PVC DAMPER 개선 대책

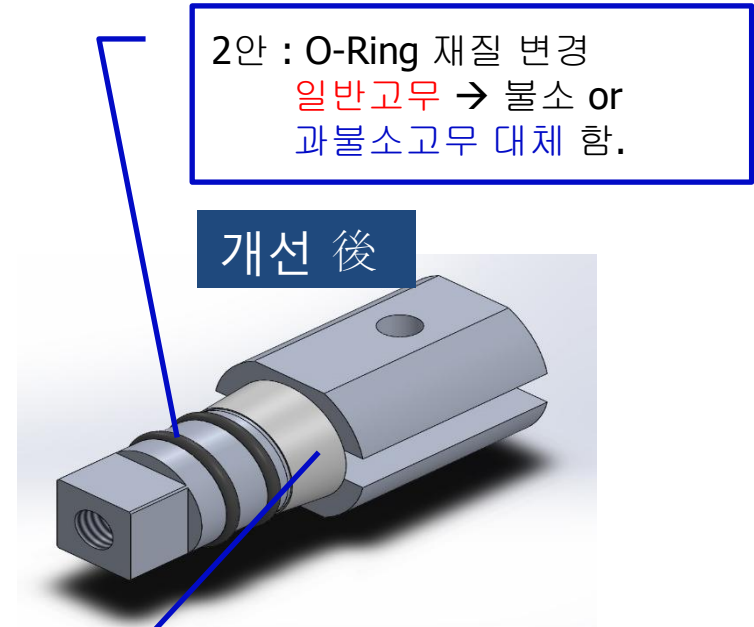
현상원인으로 Seal Socket의 기밀 유지가 되지 않아 각종 산(PH)에 오링의 식각으로 인해 외부 LEAK발생 함.

2안 : O-Ring 재질 변경
일반고무 → 불소 or
과불소고무 대체 함.

1안 : 테프론 Seal을 추가
하여 쉽게 노출되었던
Socket 안쪽을 1차
Sealing처리 한다.
평가내용 : 샘플 제작 후
액체,기체 누수 평가 진행
